Gremienmitteilung an Gremium

Fachdienst Friedhofsverwaltung

Sachstandsbericht Barrierefreie Friedhöfe in Nidderau

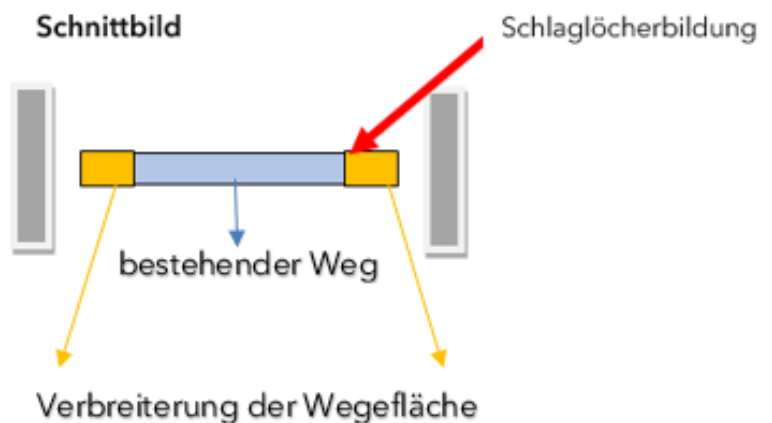
1. die Wegebreite zwischen den Urnen und Reihengräbern auf allen Nidderauer Friedhöfen von einer derzeitigen geplanten und ausgeführten Breite von ca. 0,80 m auf eine Mindestbreite von 1,20 bis 1,40 m geändert wird. Die Wege sollen möglichst Wasserdurchlässig sein.

- Die Wegebreite zwischen den einzelnen Gräbern auf bereits bestehenden Grabfeldern kann nicht geändert / vergrößert / angepasst werden.

Nachfolgende /noch nicht belegte Grabreihen in bereits vorhandenen Feldern könnten technisch verbreitert werden. Dafür müsste das System entsprechend angepasst werden. Die erwarteten Kosten hierfür belaufen sich auf ca. 1.200,00 € pro Grabfeld, da die Bestandserfassung neu vermessen, konstruiert und kartiert werden muss. Ebenso müssen die Daten der Grabstätten eingepflegt und aktualisiert werden. Wir bitten zu beachten, dass durch die Verbreiterungen die Anzahl der geplanten Grabstätten sowohl aufgrund der Breite als auch der Länge reduziert werden müssen. Aktuell sind keine neuen Grabfelder geplant.

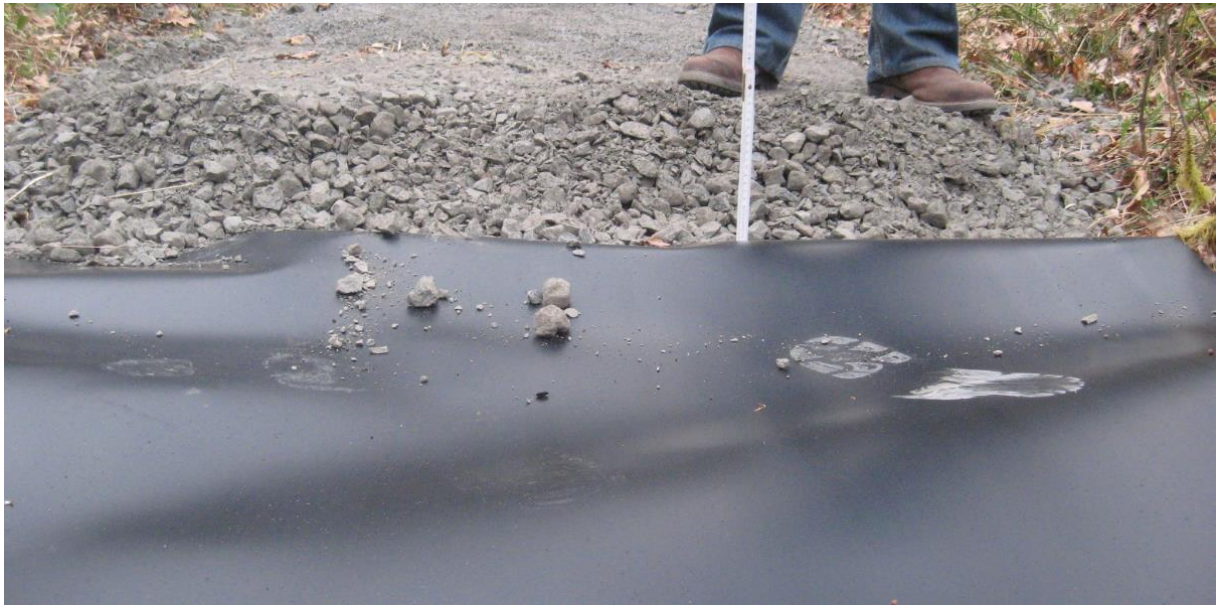
- Die Hauptwege zu den Grabfeldern könnten, soweit es die technischen Voraussetzungen zulassen, auf eine Breite von 1,20 bis 1,40 m erweitert werden. Die bereits vorhandenen Wege müssen vollständig, einschließlich der gewünschten Mehrbreite, ausgekoffert, entsorgt und mit einer Wurzelschutzbahn ausgestattet werden. Eine Verbreiterung der bestehenden Wege von lediglich 0,40 bis 0,60 m ist technisch nicht möglich, da die Anschlussstellen mit der Zeit reißen und Schlaglöcher entstehen.

Aufgrund der gewünschten Wasserdurchlässigkeit würden wir grundsätzlich die Wegegestaltung an den Wegebau des Nidderauer Bestattungswaldes anlehnen und vorschlagen. Hier wurde neben der Wurzelschichtbahn eine Frostschutztragschicht in Einbaustärke 0,20 m sowie 0,05 m Splittschüttung vorgenommen.

Entgegen des dargestellten Fotos schließen die Ränder selbstverständlich auf dem Friedhof barrierefrei an das Umfeld an. Die Kalkulation der wasserdurchlässigen Friedhofswege basieren auf Basis von Angebot und Abrechnung der Wege des Bestattungswaldes:

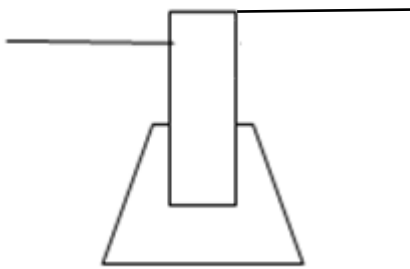
3. auf dem Windecker Friedhof den Grabreiheneingang zu den Gräbern barrierefrei gestaltet und vorhandene Rasenkanten abgesenkt werden

- Um die Rasenkanten abzusenken werden, laut Einschätzung des FD Straßen vom 16.11.2023, pro Querung / Stück Kosten in Höhe von ca. 1.500,00 € erwartet. Die vorhandenen, eingelassenen Kanten müssen ausgekoffert, entsorgt und die Übergänge entsprechend beigezogen werden.

- Gerne möchten wir anmerken, dass wir u.a. die Wegesanierung auf dem Friedhof Windecken für die Haushaltsplanung 2025/2026 berücksichtigen.
